Modulo per la presentazione delle osservazioni per i piani/programmi/progetti sottoposti a procedimenti di valutazione ambientale di competenza statale

ID: Codice procedura (ID_VIP/ID_MATTM):10844

Impianto per la produzione di energia elettrica da fonte eolica, costituito da 6 aerogeneratori della potenza complessiva di 37,2 MW, un sistema di accumulo da 25 MW e relative opere connesse in località "Rempillo" nel comune di Pitigliano (GR).

TESTO DELLE OSSERVAZIONI

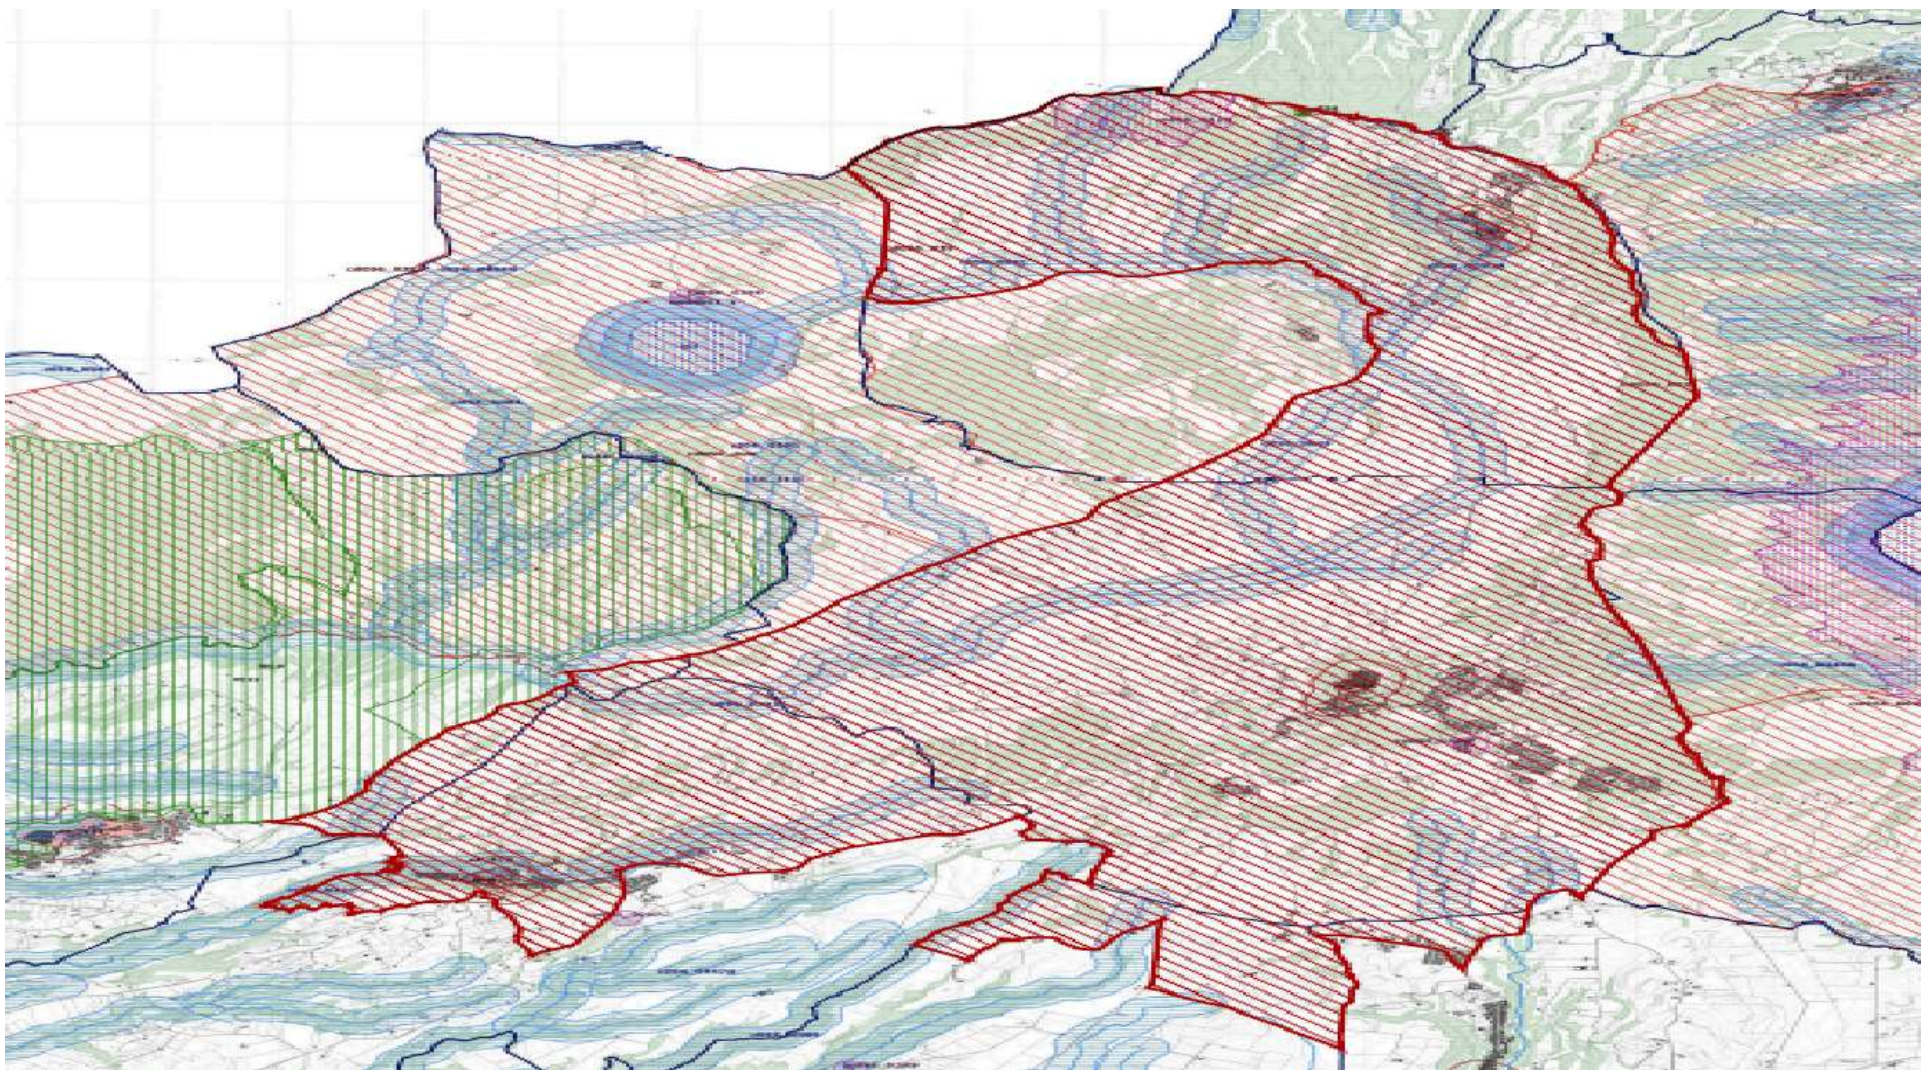
Alla luce del combinato disposto dal "vincolo sul patrimonio paesaggistico (artt. 136 e ss. e 142 del decreto legislativo n. 42/2004 e ss.mm.ii.) e sui beni culturali" (artt. 10 e ss. del decreto legislativo n. 42/2004 e ss.mm.ii.) e dal comma 8 lettera c-quarter del D.Lgs 191/2021 e ss.mm.ii si evince che, ad oggi, le aree in cui sono previsti gli insediamenti dei sei aerogeneratori dell'impianto eolico denominato "Rempillo" non sono idonee perché ricadono tutte all'interno della fascia di rispetto dei **beni paesaggistici di notevole interesse pubblico denominati "Conca del Lago di Mezzano e territorio circostante" (D.M. 22.05.1976)** comprendente anche il **vincolo "Selva del Lamone" (D.M. 22.05.1984)** tutelati dall'**art. 136 del Codice dei Beni Culturali e del Paesaggio** e in particolare un aerogeneratori (P01) è a 100 metri dal primo vincolo citato e gli altri cinque compresi in una distanza massima tra 1 km e 2 km (vedi immagine n. 1 dell'ALLEGATO). Nella fascia di rispetto dei 3 km anche la porzione di vincolo rappresentato dalla Selva del Lamone che gode di altre importanti tutele in quanto Riserva Naturale regionale (L. 394/91 e L.R. 29/97), Zona di Protezione speciale (ZPS) insieme ai Monti di Castro collegati tra loro da una Zona di Conservazione Speciale (ZSC), il sistema fluviale Fiume Fiora-Olpeta. La Selva del Lamone oltre il vincolo paesaggistico di notevole interesse pubblico che la rende area non idonea all'installazione degli impianti FER anche nelle sue fasce di rispetto dei 3 km, gode di un'altra tutela che ne rivela l'importanza di area di importanza internazionale per l'avifauna IBA (012) che viene collegata all'altra IBA (099) Lago di Bolsena attraverso la ZPS Caldera di Latera e la ZSC Lago di Mezzano che insieme sono compresi nel vincolo paesaggistico "Conca Lago di Mezzano..." e verranno uniti dal nuovo vincolo paesaggistico "*Ambito paesaggistico, geologico e geomorfologico dell'orlo della caldera di Latera e delle sue pendici interessate dai centri eruttivi periferici*" (si veda a riguardo la proposta pubblicata sul sito del MIC in data 09/08/2023 e

l'immagine n. 2 dell' ALLEGATO) all'area di notevole interesse pubblico "Conca del lago di

Bolsena” (D.M. 24.10.1960). Praticamente una vasta zona che per interesse paesaggistico e naturalistico oltre che storico, archeologico e identitario rappresenta un unicum nel panorama nazionale.

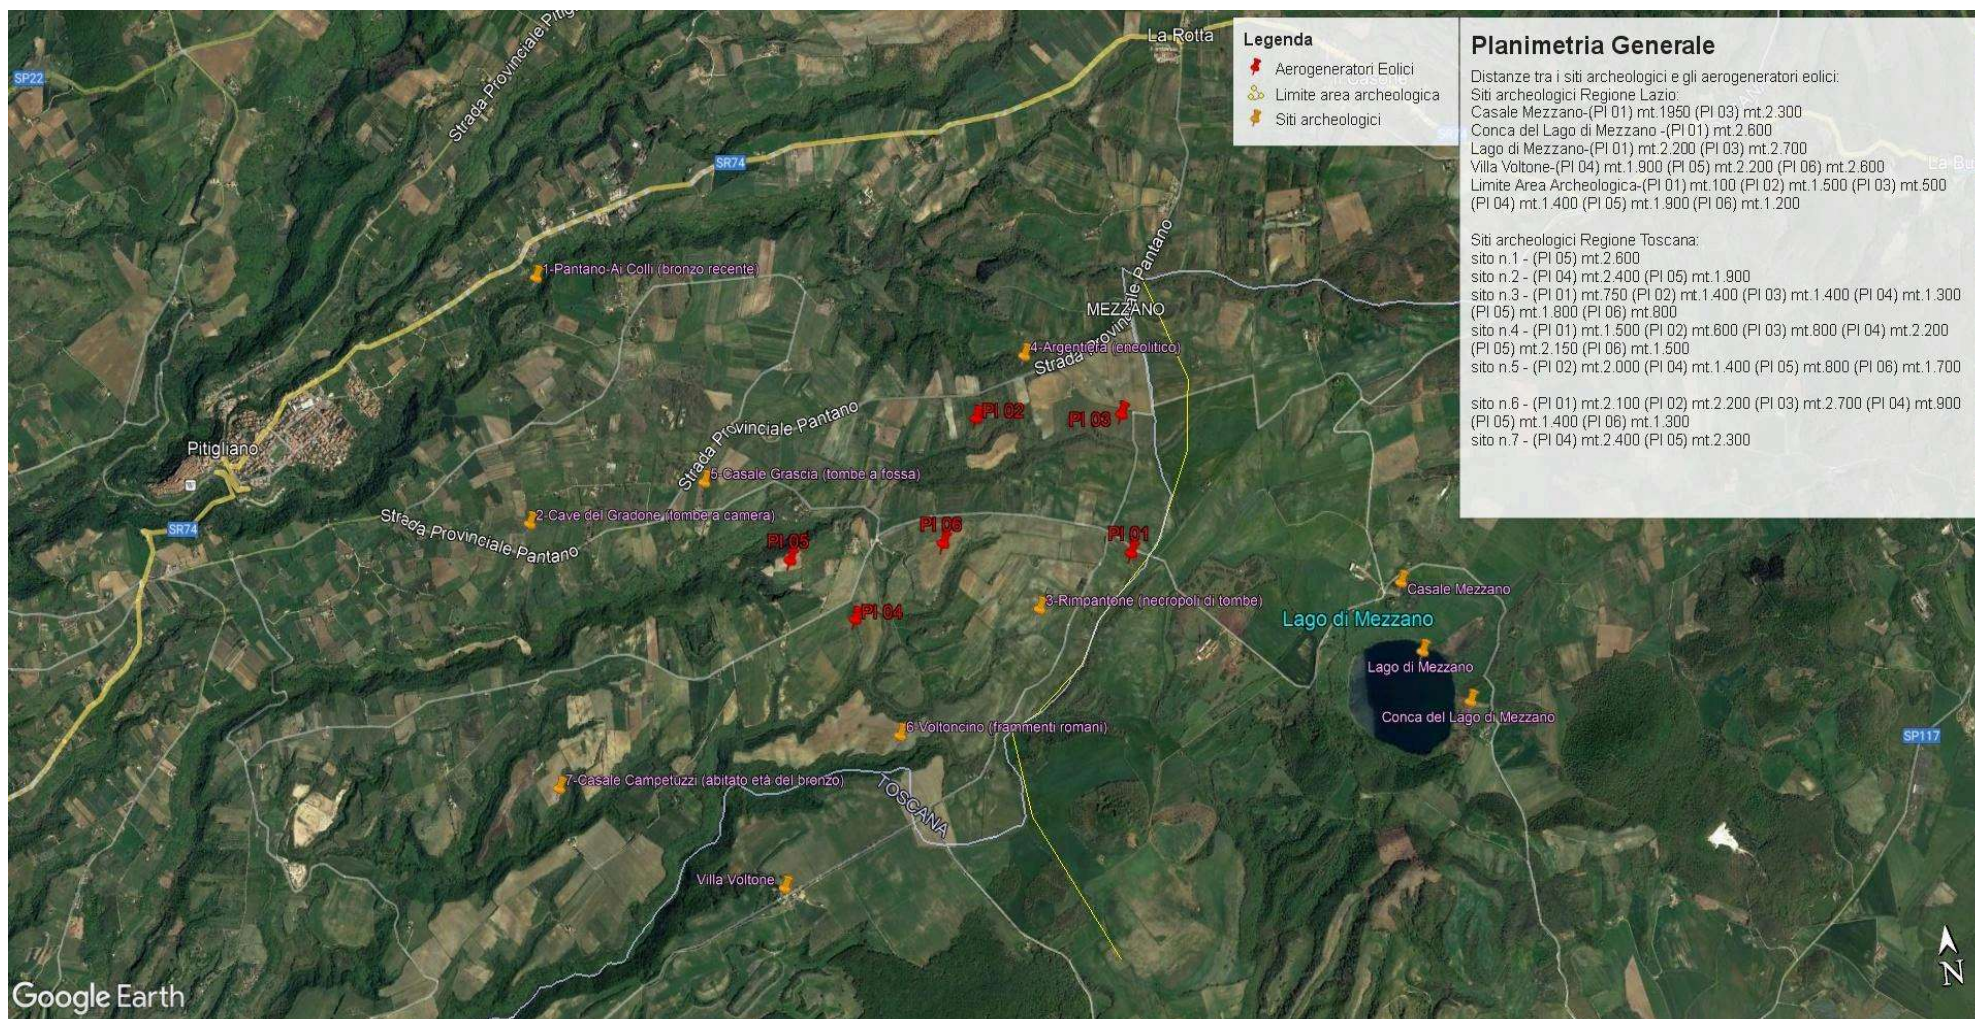
Inoltre, la zona in cui insisterebbe l’impianto eolico industriale Rempillo è compresa nelle fasce di rispetto di 3 km di diversi beni archeologici tutelati dalla parte II del Codice dei Beni Culturali (vedi Allegato, immagine n. 3). Inoltre le pale P04 e P05 ricadono all’interno di un’area archeologica che la Proponente vorrebbe cancellare per il semplice fatto che non è riportata nel documento regionale ma nel documento provinciale come meglio dettagliato nell’Osservazione n. 5. Alla luce di quanto documentato appare chiaro quindi che la collocazione dell’impianto non ha tenuto conto alcuno dei vincoli dell’area nella quale è stato progettato e l’inserimento dell’impianto eolico nel paesaggio e sul territorio non è corretto (Allegato IV delle Linee guida nazionali di cui al D.M dello Sviluppo economico del 10.09.2010).

In sintesi, visti l’art. 20 comma 8 lettera c) quater del D.Lgs n 199/2021 e le Linee guida nazionali appena citate, considerato l’enorme impatto dell’impianto eolico industriale denominato “Rempillo” sulla zona paesaggistica di notevole interesse pubblico ben individuata nelle immagini n.1 e n. 2 e sui Beni Culturali evidenziati nell’ immagine n. 3 dell’Allegato alle presenti Osservazioni, per la collocazione delle pale P04 e P05 direttamente all’interno del perimetro di un’area archeologica e per gli impatti anche sull’area intermedia e vasta dei pregiati territori laziali della Tuscia settentrionale e in particolare di quelli del pitiglianese ricco di emergenze agricole, naturalistiche, storiche e archeologiche del periodo etrusco ma non solo, si chiede che venga negata l’autorizzazione all’ insediamento dell’impianto eolico denominato “Rempillo”.

Immagine n. 4 Situazione di saturazione da impianti FER nella provincia di Viterbo. Non sono riportati gli impianti fotovoltaici e agrivoltaici che hanno inciso per buona parte nel cumulo di impianti FER per superare già nel 2023 gli obiettivi del PNIEC assegnati alla Regione Lazio per il 20230.

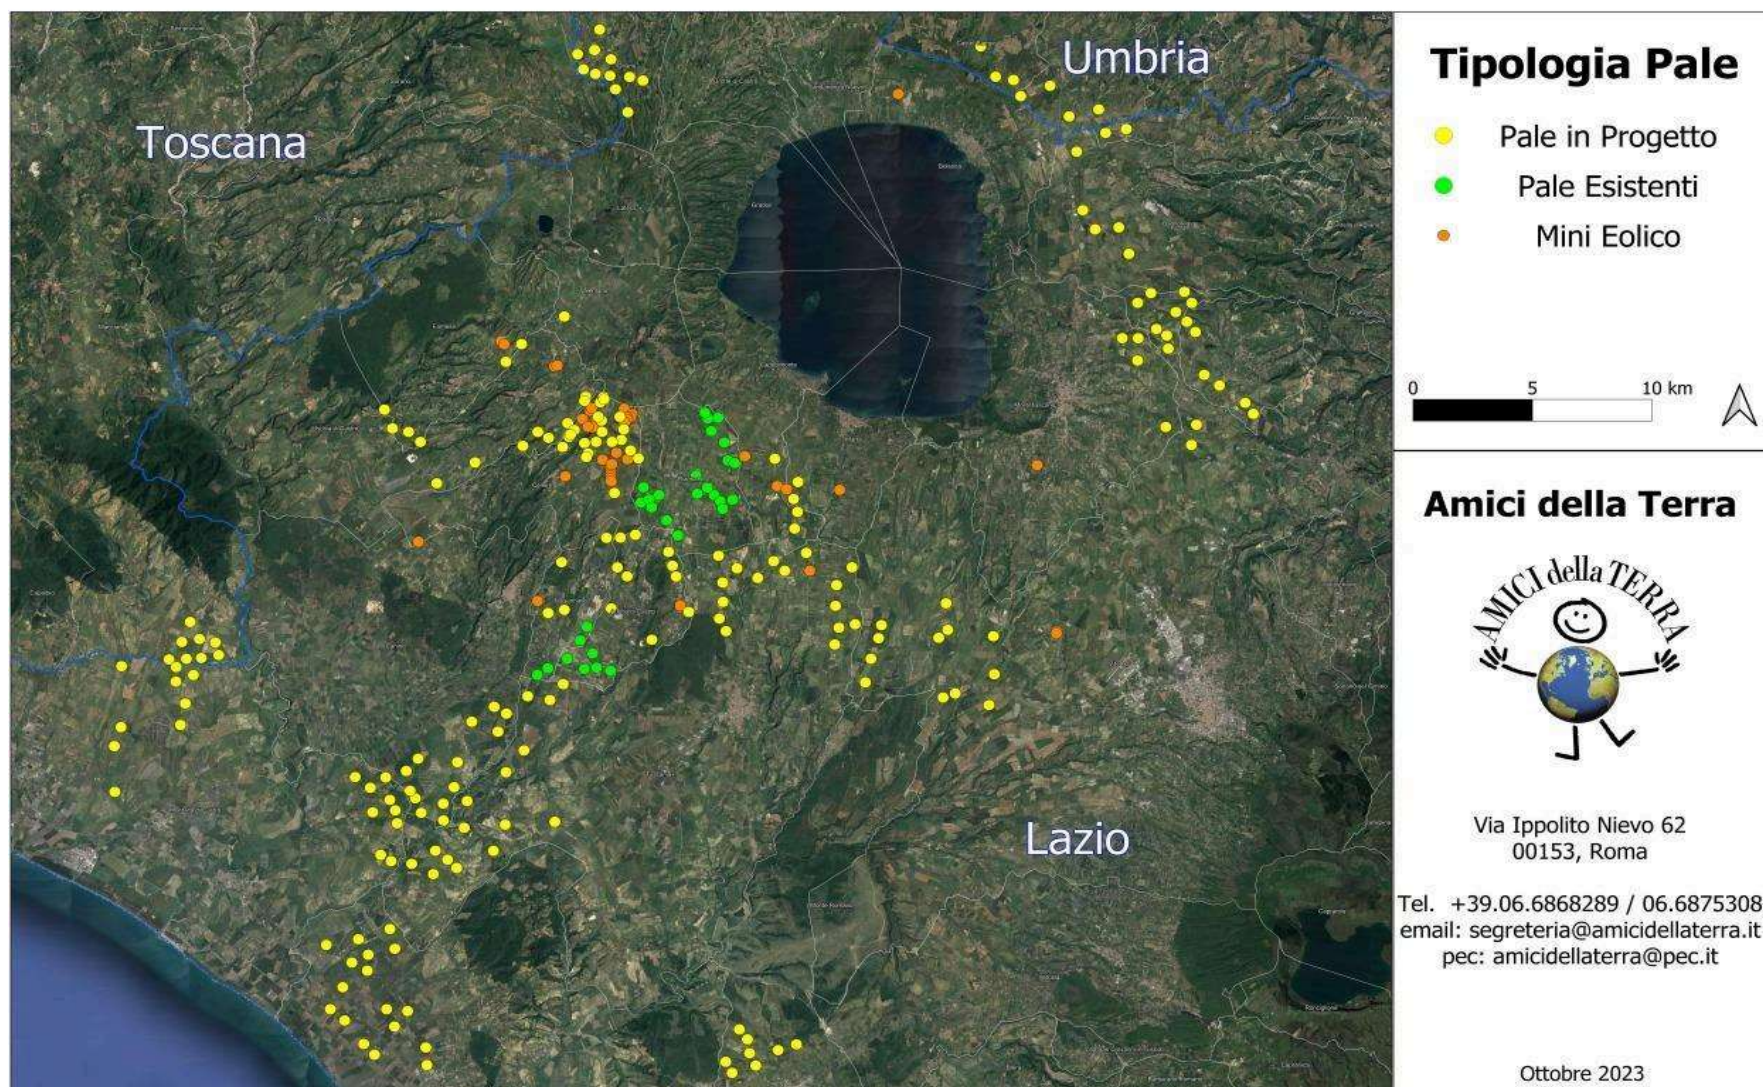
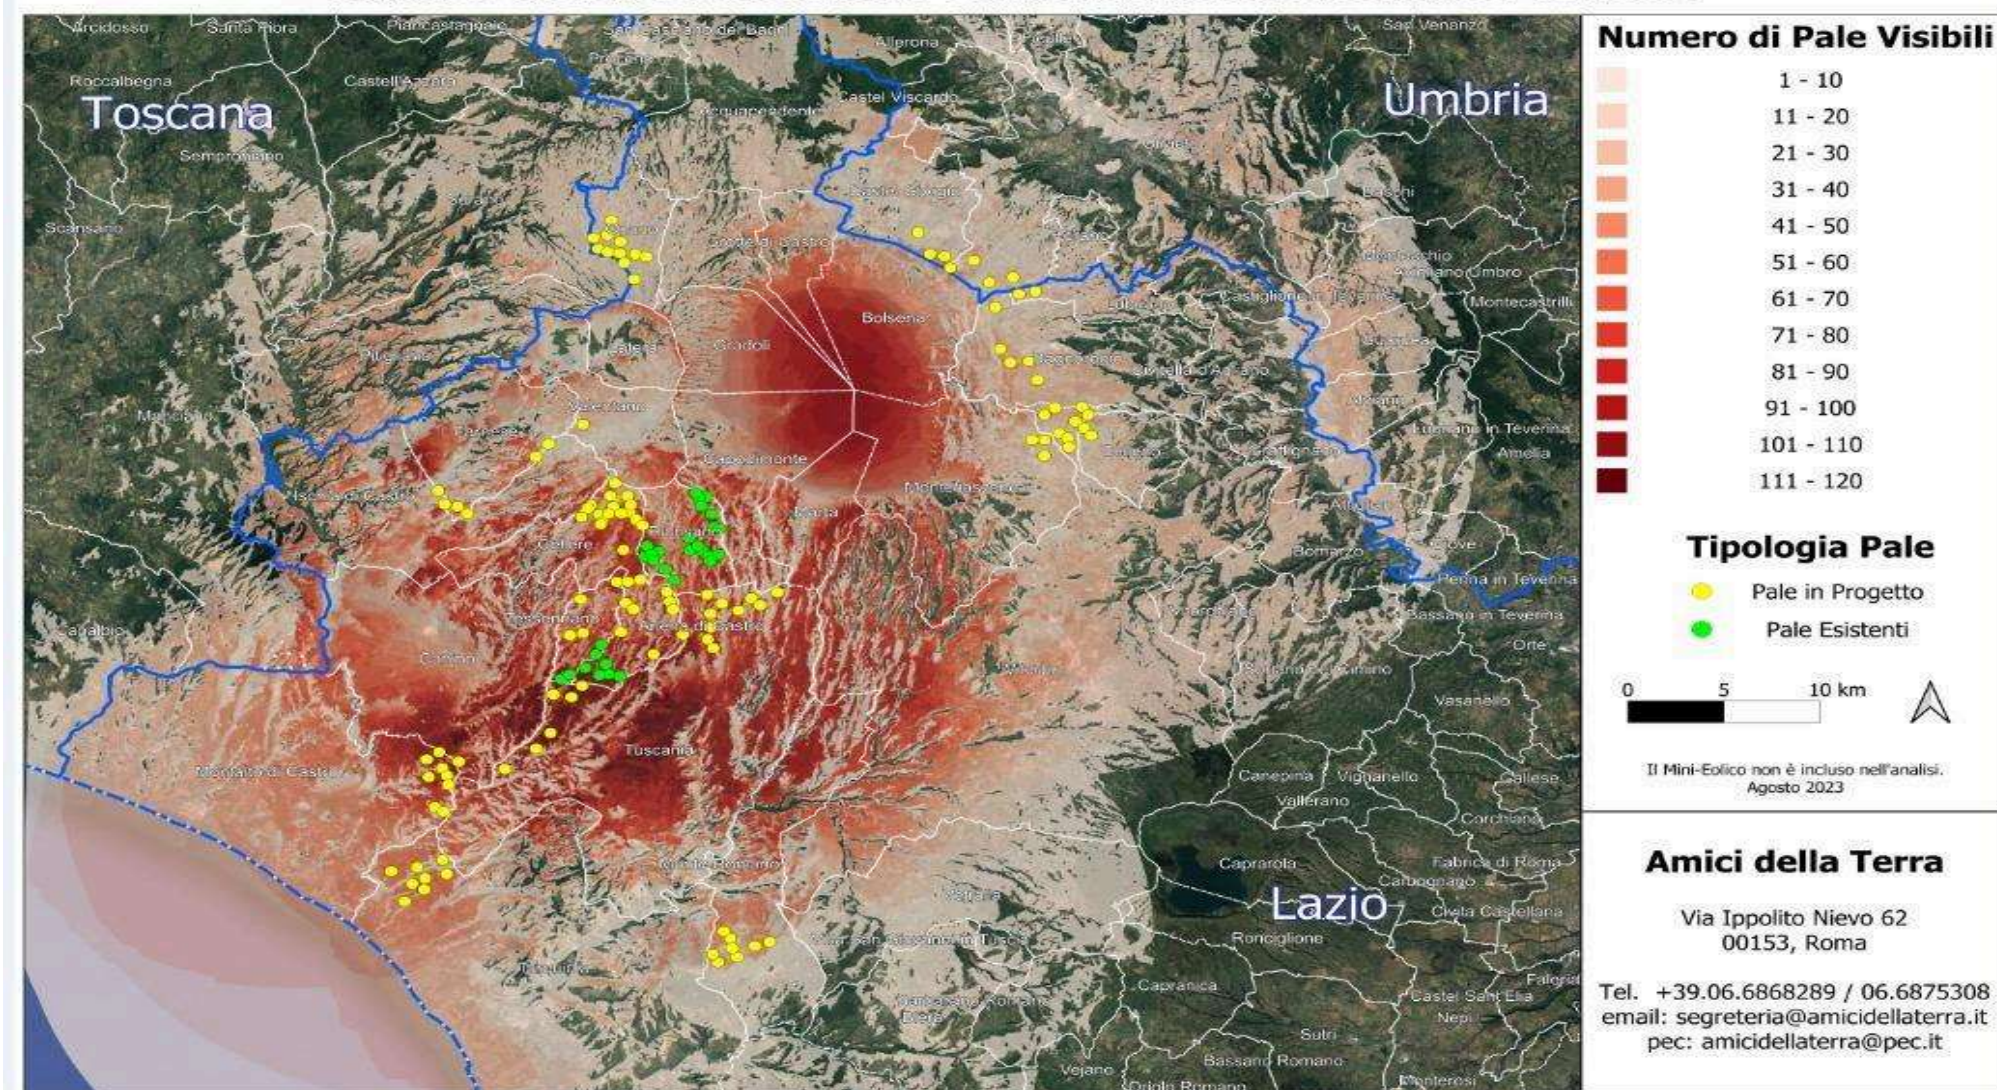
nn. 1 e 2 e crea anche degli impatti negativi anche sui beni naturalistici come verrà dettagliato nell'Osservazione n. 4. Inoltre andrebbe a sommarsi al già enorme cumulo di impianti eolici e fotovoltaici e geotermici che già creano una elevata criticità ambientale nella provincia di Viterbo e interferiscono anche con il territorio toscano come si può vedere dalle immagini nn. 4 e 5 dell'Allegato n. 1.
